ALCALDÍA MAYOR DE BOGOTÁ D.C. GOBIERNO SEGURIDAD Y CONVIVENCIA Fondo de Prevención y Atención a Emergencias	CONCEPTO TÉCNICO DE REVISIÓN DE ESTUDIOS DE RESPUESTA DE AMPLIFICACIÓN LOCAL DE ONDAS SÍSMICAS	Código:	GPR-FT-09
		Versión:	01
		Código Documental:

1.1	CONCEPTO TÉCNICO No. CT:	5416
1.2	ÁREA:	INVESTIGACIÓN Y DESARROLLO
1.3	COORDINACIÓN:	CONCEPTOS TÉCNICOS
1.4	REFERENCIA CRUZADA RADICADO FOPAE:	2008ER13219, 2008ER14858
1.5	RESPUESTA OFICIAL No. RO:	33162

2.1	SOLICITANTE:	JUAN REINALDO SUÁREZ MEDIANA CURADURÍA URBANA NO.1
2.2	PROYECTO:	EDIFICIO CALLE 75
2.3	LOCALIDAD:	2 CHAPINERO
2.4	UPZ:	88 EL REFUGIO
2.5	BARRIO O SECTOR CATASTRAL:	LA PORCIUNCULA
2.6	DIRECCIÓN:	CARRERA 7 No. 75-51 / CARRERA 7 No. 75-65
2.7	CHIP:	AAA0094WENX / AAA0094WEMR
2.8	FECHA DE EMISIÓN:	28 DE NOVIEMBRE DE 2008
2.9	EJECUTOR DEL ESTUDIO:	JEOPROBE Ltda.

El presente concepto técnico corresponde a la **segunda revisión** realizada por la Dirección de Prevención y Atención de Emergencias, del informe "Asesoría Geotécnica y Sismológica para la Evaluación de la Amenaza Sísmica del Proyecto Edificio Calle 75" elaborado por el Ing. Jorge Alberto Rodríguez, a construirse en los predios ubicados en la Carrera 7 N

Figura 1. Localización del Proyecto Edificio Calle 75.

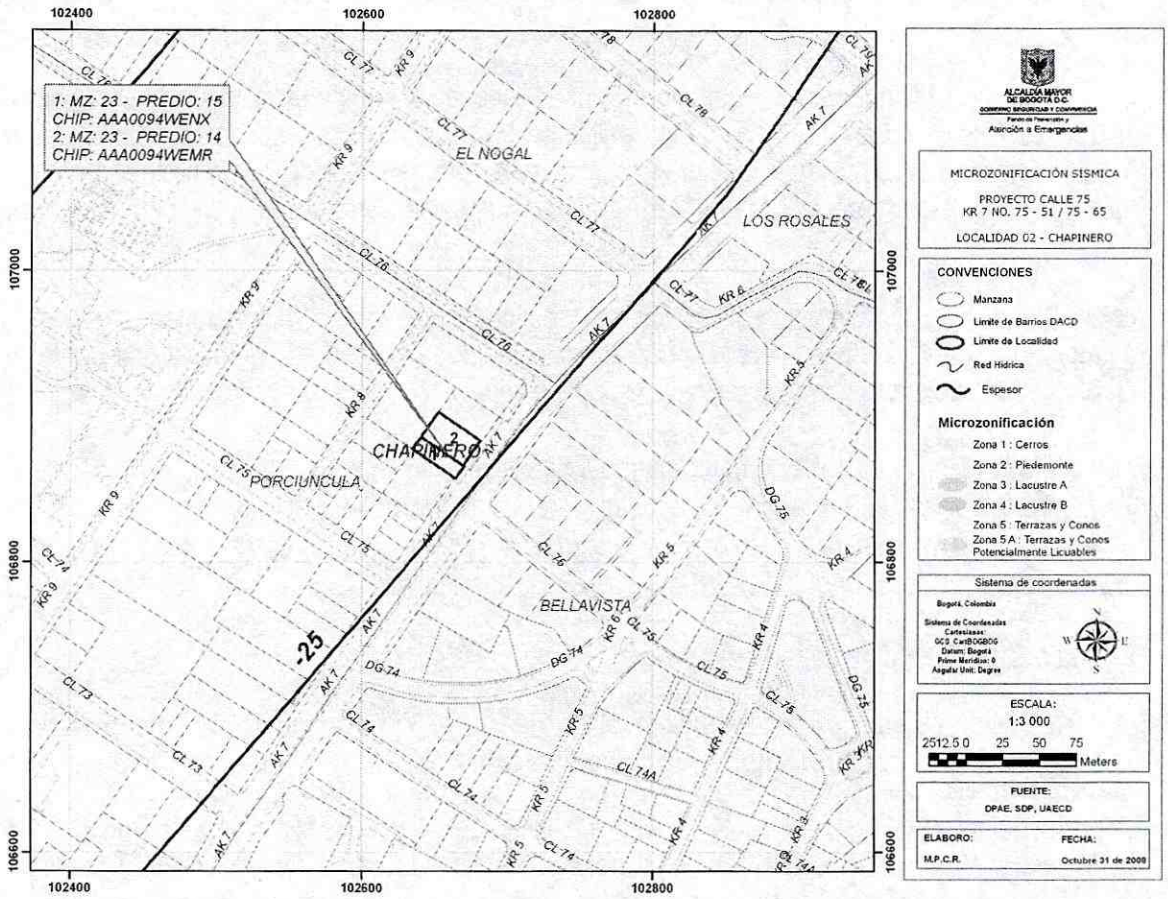
En el numeral 1.1 y 3.2 del informe, se indica que el sitio del proyecto se encuentra localizado en la Zona 2 – Piedemonte según el Decreto 193 de 2006, lo cual es consistente con la localización presentada en la Figura 1 del presente concepto.

El estudio CUMPLE con este requerimiento.

Figura 2. Espectro de diseño recomendado para el proyecto Calle 75.

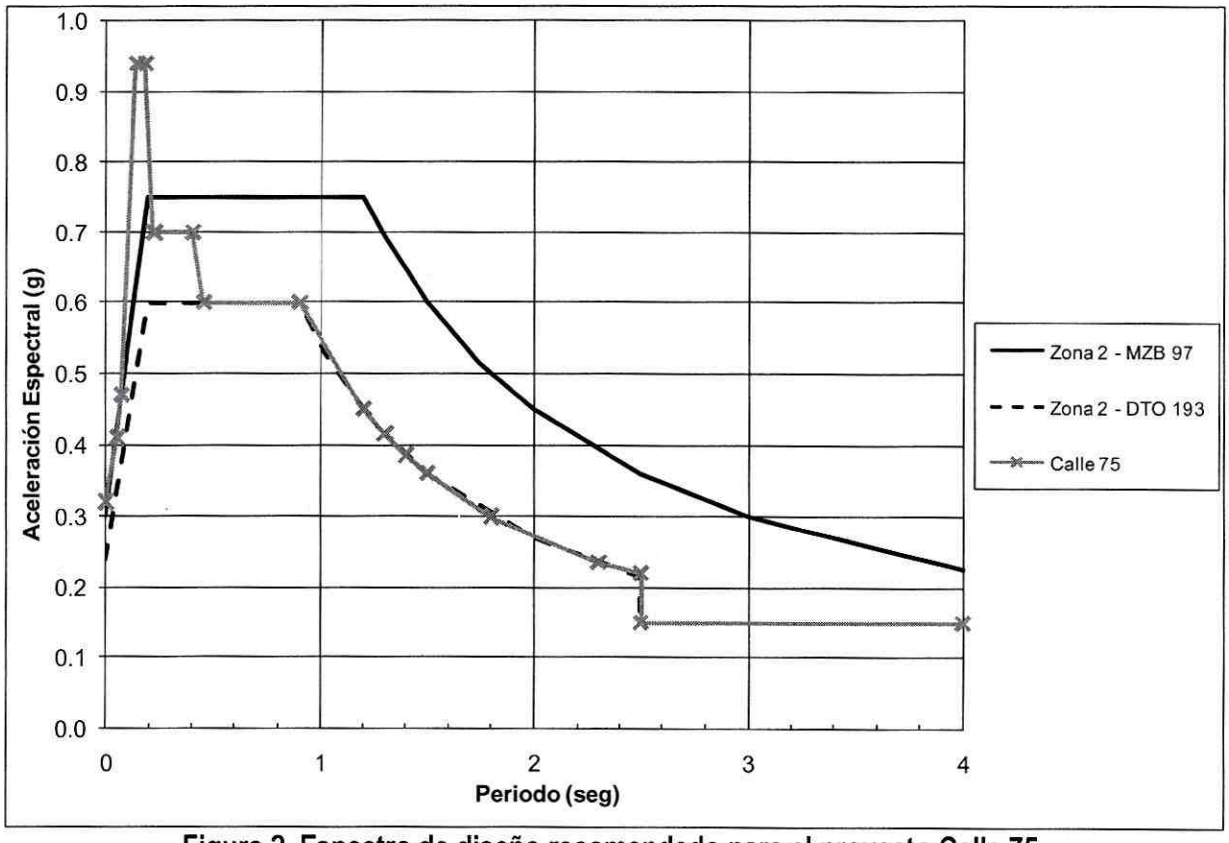
Con base en los resultados de las modelaciones obtenidas para el perfil en el que se corrigieron las velocidades de onda, el consultor recomienda utilizar como espectro de diseño el mostrado en la Figura 3.20 del oficio aclaratorio 2008ER14858 de Noviembre 20 de 2008, el cual se presenta en la Figura 2 del presente concepto. El espectro propuesto es diferente al inicialmente recomendado para los periodos comprendidos entre 0 y 0.45 segundos.

El espectro propuesto inicia con una Sa de 0.32 g, asciende hasta 0.41 g en 0.05 segundos donde cambia de pendiente y asciende hasta 0.94 g en 0.14 segundos continuando con este valor hasta 0.18

segundos, luego desciende hasta 0.7 g en 0.22 segundos siguiendo con este valor hasta 0.4 segundos, donde desciende hasta 0.6 g en 0.45 segundos, tomando los valores del espectro mínimo de Zona 2.

El estudio CUMPLE con este requerimiento.
